臺北市都市計畫委員會第691次委員會議紀錄

時間:中華民國 105 年 7 月 14 日 (星期四)上午 9 時 30 分

案名:修訂臺北市「基隆河(中山橋至成美橋段)附近地區 土地使用分區與都市設計管制要點」內住宅區(供住 宅使用)、住宅區(供住商混合使用)及住宅區(供拆遷 安置專案住宅)規定計畫案

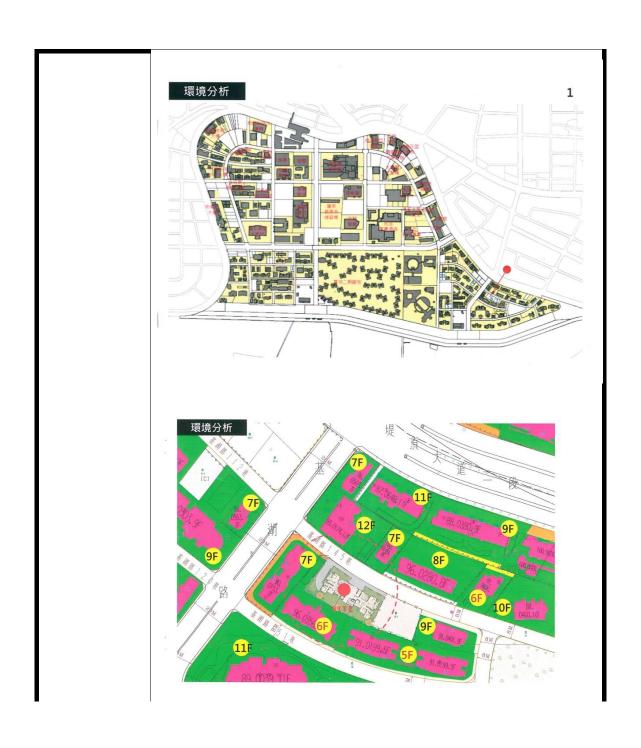
以陳情人所擁有住宅區55-2地號而言,面積有 252.9坪,僅單邊鄰路,即使放寬比照住二,前院5公尺, 後院深度比0.4仍然面臨5樓、6樓大量退縮的困境,因 而建議本次通盤檢討住宅區的院落規定應全部放寬比 照第三種住宅區之規定,前院3公尺,後院深度比0.25, 如此一來本案方能設計成7層樓且不用削線退縮,加上 近來地震頻傳,結構完整對於安全更形重要、而且設計 建築物高度約22公尺,仍未達原計畫30公尺的限高,與 附近角地7-12樓建築物才更協調,不會有都市天空線突 然拉高的疑慮,再者拉高量體降低建蔽率,空地比也會 增加,更多綠化面積,對市容也更好,懇請市府官員審 慎考量放寬。

考量住宅區開發率業達95%,為維繫地區風貌一致性, 前、後院維持原第一種住宅區規定。另為因應部分「住 宅區(供住宅使用)」地主陳情分區因區段徵收後配回 之基地深度較淺,經檢討部分較高樓層有建築設計配置 不方正,致不利經濟利用之情形,為改善其困難,倘經 都市設計審議通過者,其建築最小後院深度比得酌予放 寬。惟為避免放寬後基地再以容積移轉方式增加樓層, 故併同規定放寬之建築基地不得再申請容積移轉。

量體分析 (105年5月23日公開展覽:住二)

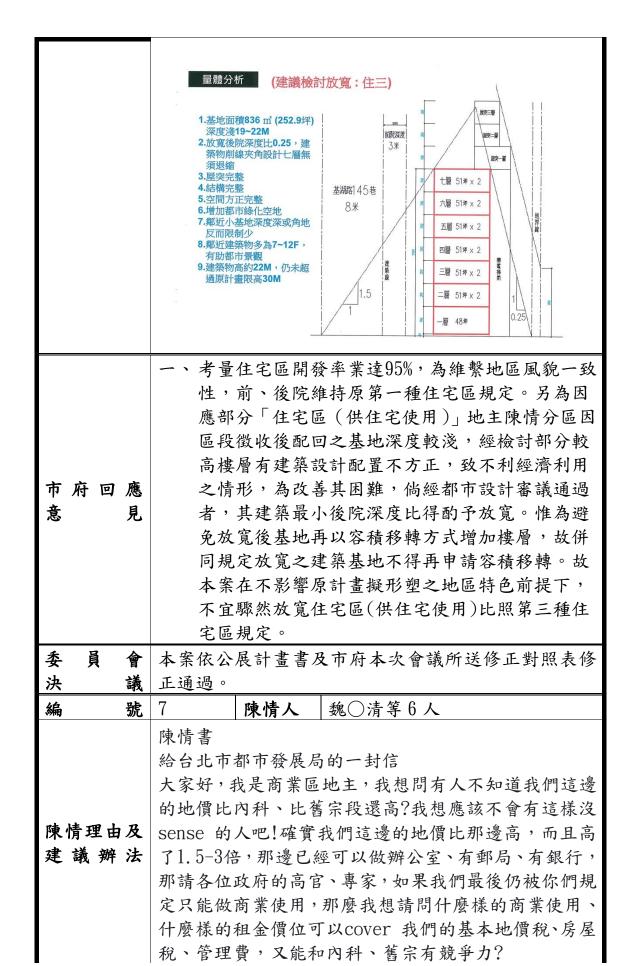
- 1.基地面積836 m² (252.9坪) 深度淺19~22M
- 2.前院高度比1.5,後院深度 比0.4,建築物削線夾角第 五層開始退縮
- 3.屋突退縮樓梯轉折影響室內 空間
- 4.結構不完整 5.室內空間退縮不完整
- 6.建築面積增大,綠化減少 7.住一放寬至住二削線夾角影

台北市中山區金泰段住宅區(供住宅使用)未開發土地

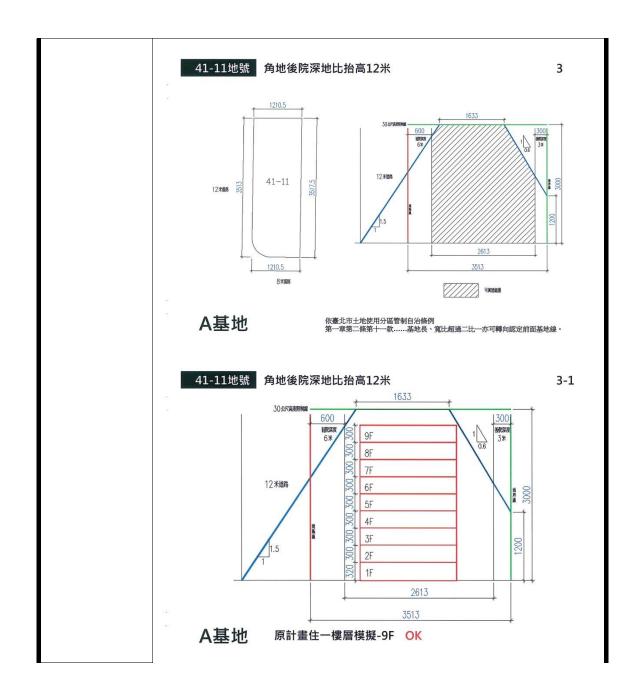
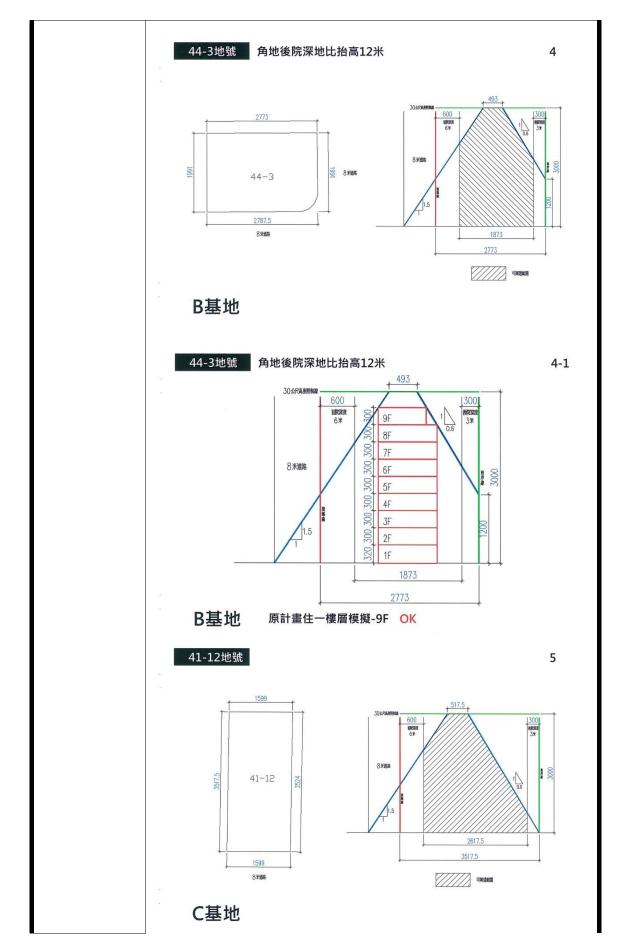
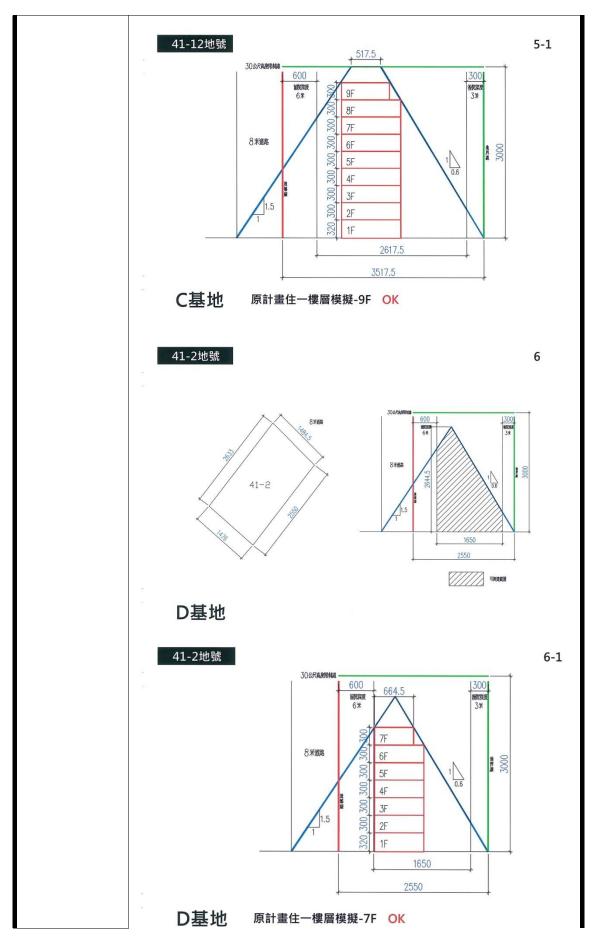
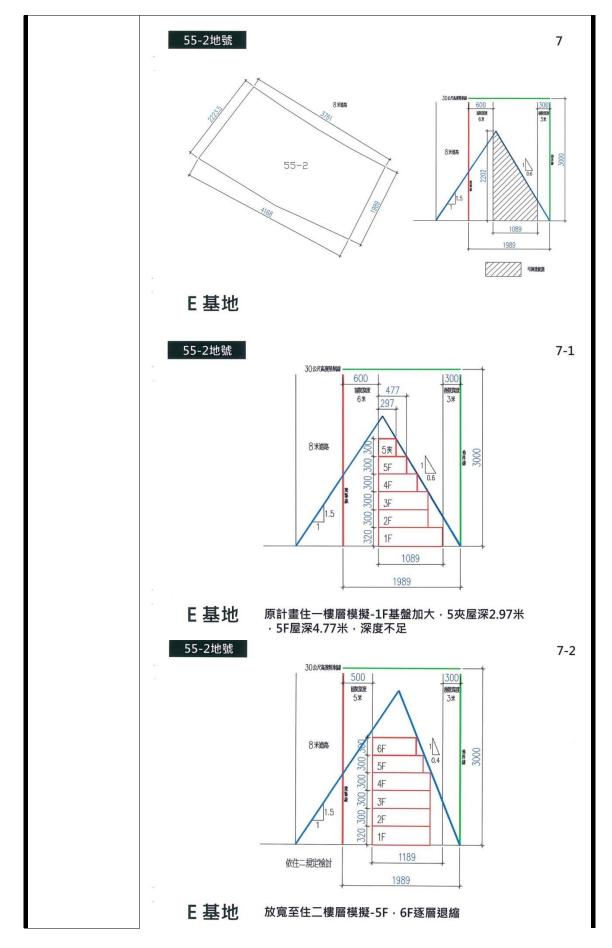
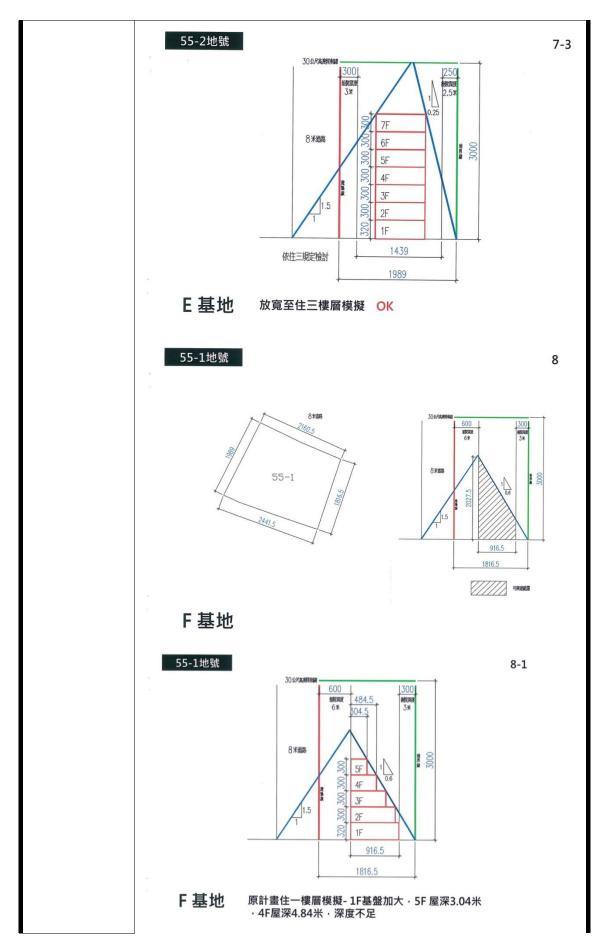
結論 (本模擬僅以地面無抬高·1F設計高度3.2米·其餘3米最低方式檢討) 9

E基地 原計畫住一樓層模擬-1F基盤加大·5夾屋深2.97米·5F屋深4.77米·深度不足·且4F開始逐層退縮·若放寬至住二樓層

模擬-5F,6F仍逐層退縮,設計困難

F基地 原計畫住一樓層模擬-1F基盤加大·5F屋深3.04米·4F屋深

4.84米,深度不足,且3F開始逐層退縮,若放寬至住二樓層

模擬-1F基盤加大·5F·6F仍逐層退縮·設計困難

建議針對E·F基地(55-2·55-1地號)· 放寬前·後院及後院深度比規定比照住三。 市府回應意見
